# L'ESPLANADE : UN PROJET LOUABLE, UN PROGRAMME VALABLE, MAIS UN PLAN IMMuable DÉPLORABLE !

*Écrit par Michel Gaucher  
janvier 2017*

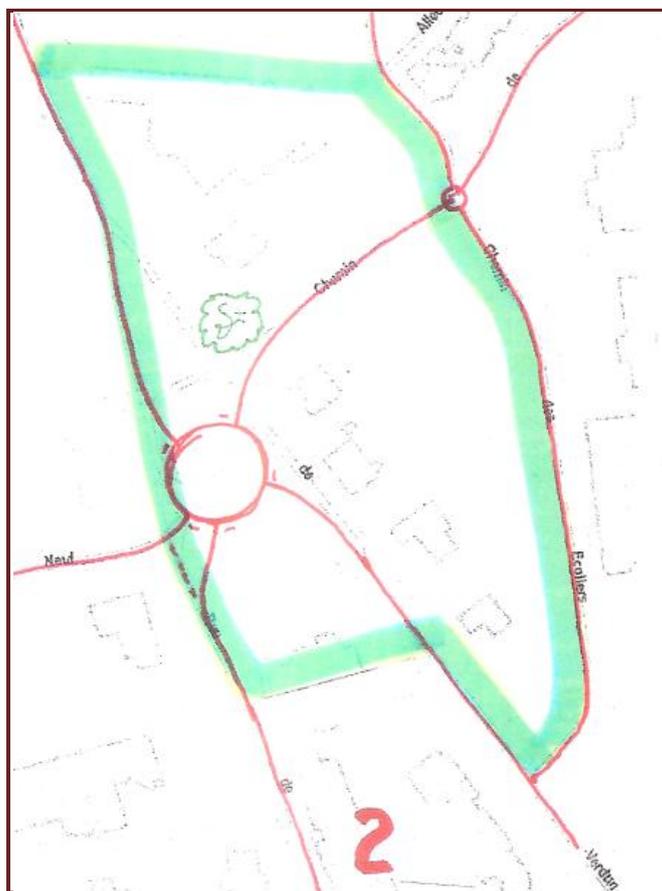
1. Le carrefour simple ne permettait pas de retournements et ne cassait pas la vitesse sur l'axe principal, des feux n'étant pas souhaités (circulation hachée, bruit et pollution).

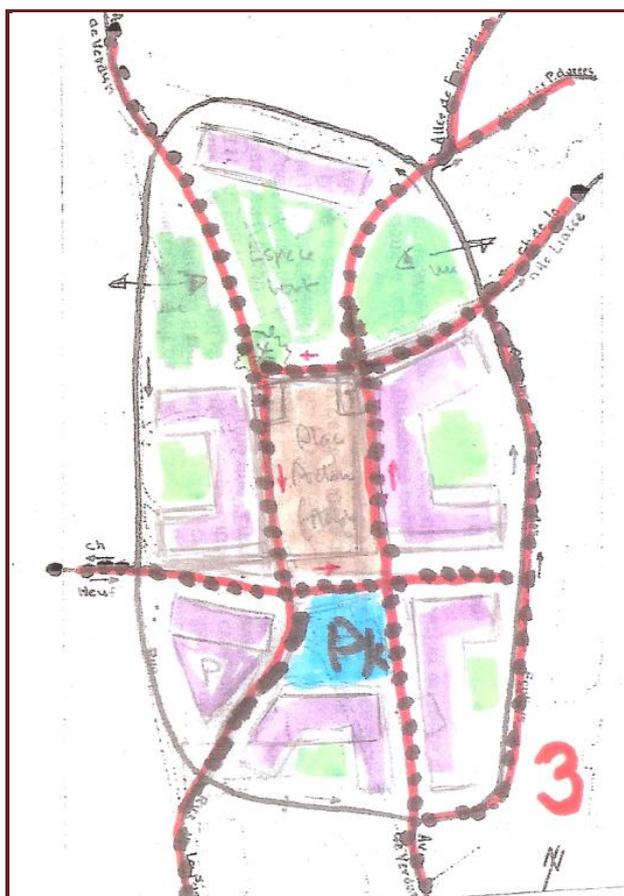
2. Le giratoire autorisait des retournements mais, avec les voies à double sens, il avait une connotation routière et consommait de l'espace inutilisé.

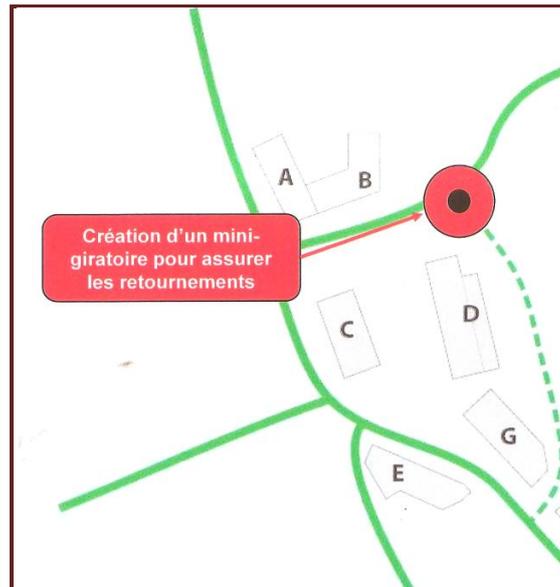
3. La place centrale (en parking) permettait les retournements et offrait des stationnements, mais les piétons devaient traverser les voies pour accéder aux commerces et les accès aux immeubles de logements (garages) étaient problématiques.

- Quand elles ont le feu vert, les voitures venant du chemin de la Nouvelle Liasse, du chemin Neuf ou de celui de la Poste, obligées de tourner à droite ou à gauche, traversent un passage piéton prioritaire.
- Le mini-giratoire proposé chemin de la Nouvelle Liasse met en évidence le problème des retournements.

- Avec les stationnements latéraux aux voies, les automobilistes ouvrent leur portière et descendent côté circulation, à moins qu'ils n'utilisent des places à contre-sens, ce qui est non seulement dangereux mais interdit.
- 50% des entrées ou sorties des garages en sous-sol des immeubles nécessitent de couper une voie de circulation (tourne-à-gauche).
- Tous les piétons/automobilistes utilisant des parkings en dehors de l'Esplanade proprement dite devront traverser des voies de circulation.

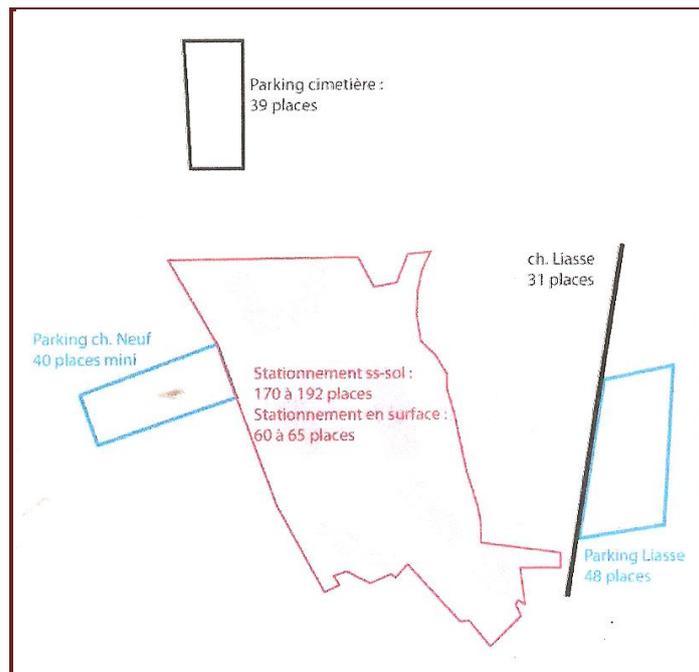
Afin de remédier au déficit flagrant de parkings publics pour les commerces, la Mairie propose maintenant l'aménagement de deux parkings :

- Un parking de 48 places (maximum autorisé sans permis d'aménager) chemin de la Liasse, de l'autre côté de l'école des Noyeraies sur un terrain de 2.400 m<sup>2</sup>.
- Un parking de 40 places côté chemin Neuf, à l'ouest de l'avenue de Verdun, avec entrées ou sorties coupant une fois sur deux la circulation (tourne-à-gauche).

Ces deux parkings, situés en dehors de l'emprise de l'Esplanade, ne sont pas à proximité immédiate des commerces (surtout celui de la Liasse) et leur éloignement augmente mathématiquement le temps de rotation des places disponibles. Impossible de s'y rendre avec des caddies.

### Implantation des commerces selon la Mairie

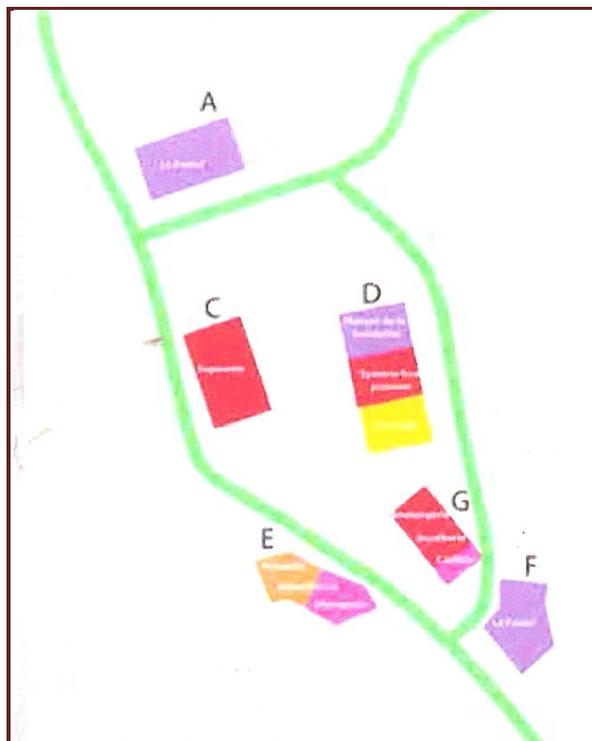
Par principe les surfaces commerciales occupent les rez-de-chaussée des immeubles d'habitation. Le problème, c'est que dans le plan *immuable*, ces immeubles sont dispersés sur le tènement (220 m X 100 m) et il n'y a pas l'attraction de la proximité recherchée par les commerçants pour satisfaire leur clientèle. Et quand la Mairie décrète où sera implanté chaque commerce qu'elle imagine, ce dirigisme n'est pas sérieux.

C'est pourquoi **DEA** propose que tous les commerces soient regroupés autour de la place centrale bordée d'immeubles (A, B et C) disposés en U ouvert sur le jardin public, de manière à former une sorte de galerie marchande partiellement abritée avec un auvent. La police municipale et le CCAS, qui n'ont pas à attirer le chaland, peuvent être indépendants (Bât. D), de même que la pharmacie qui doit rester proche du pôle médical (Bât. E).
